新北市政府城鄉發展局 函

主旨：檢送114年9月4日召開新北市政府城鄉發展局114年度(8月)城鄉法規研討會會議紀錄1份，請貴公會轉知所屬會員，請查照。

新北市政府城鄉發展局 114 年 8 月份 城鄉法規研討會會議紀錄

序號 1-1-1 圖例

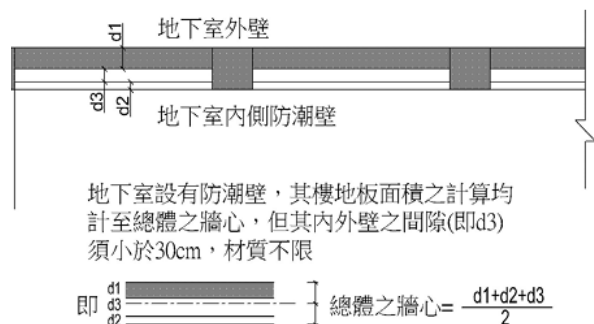
說明：有關新北市建照地下室樓地板面積及開挖率計算之外牆中心線，均無法以外牆及設有複壁之總厚度計算中心線。但因都市計畫法新北市施行細則取消原土管基地保水獎勵後，嚴格限制地下室面積以實際外牆厚度計算之必要已消失。綜觀地下室施工往往因地下室外牆漏水而有施作複壁(防潮壁)之實務需求，建議採台北市現行地下室外牆厚度計算方式(詳附圖)，檢討「都市計畫法新北市施行細則」第二條第一項第五款法定開挖率檢討之地下室樓地板面積，提請討論。

結論：有關法定開挖率之地下室面積檢討，逕依建管規定辦理。

資料來源：新莊老街騎、牌樓保存方式規劃研究報告書(98.11)，徐裕健建築師事務所。

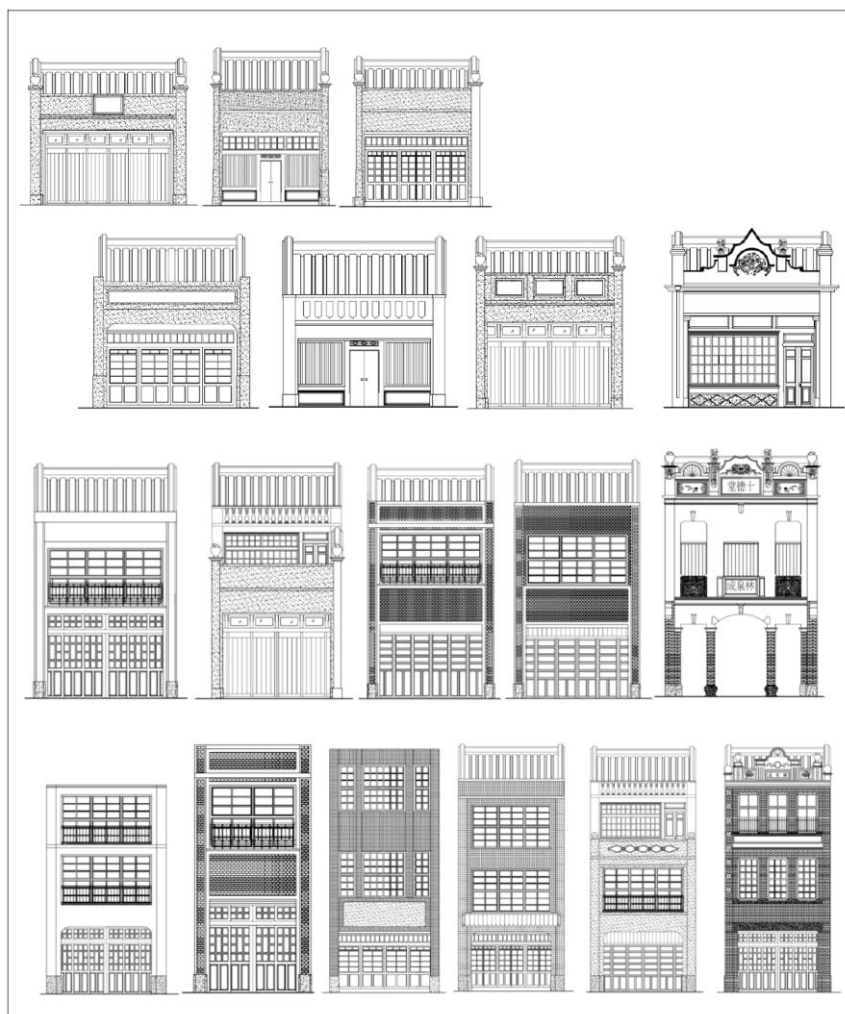
- 一、有關都市設計審議案同時涉及文化資產與都設審議部分，請文化局協助提供意見，以利委員橫向整合，兼顧保障文化資產保存、改善都市環境景觀及提升都市生活環境品質與環境融合，提升審議效能。
- 二、有關新莊老街為營造整體牌樓風貌，都市計畫訂有面臨新莊路建築物立面，於3層樓以下或10.5公尺高度以下須進行牌樓設計，牌樓立面設計以基地內恢復原牌樓型式為優先考量，若無原有型式，得參考附件所載之牌樓型式設計，或融合地區建物特色與歷史元素。建築物各向立面均應整體協調，且正立面應與牌樓設計協調（如附件）。承上，有關都審執行涉及都市計畫相關法令規範未臻明確部分，請公會及相關單位協助提供建議。

結論：為塑造新莊路廟街風貌，新莊路兩側地區應依「變更新莊細部計畫(土地使用分區管制要點第四點)書」之土地使用分區管制要點(以下簡稱土管)第 17 點檢討符合下列規定：「……1.為營造整體牌樓風貌，面臨新莊路建築物立面，於三層樓以下或 10.5 公尺高度以下須進行牌樓設計，牌樓立面設計以基地內恢復原牌樓型式為優先考量，若無原有型式，得參考附件所載之牌樓型式設計，或融合地區建物特色與歷史元素……。建築物各向立面均應整體協調，且正立面應與牌樓設計協調。」辦理，有關正立面應與牌樓設計協調部分，請確實依上開土管附件所載之牌樓型式等比例設計，並依規定以具歷史元素之設計(如建物屋頂紅色閩南瓦；表面以紅磚造、洗石子為主；山牆為白灰泥塑、洗石子；窗台鑄鐵欄杆)，以塑造新莊路廟街風貌正立面應與牌樓設計協調，請貴會周知會員。
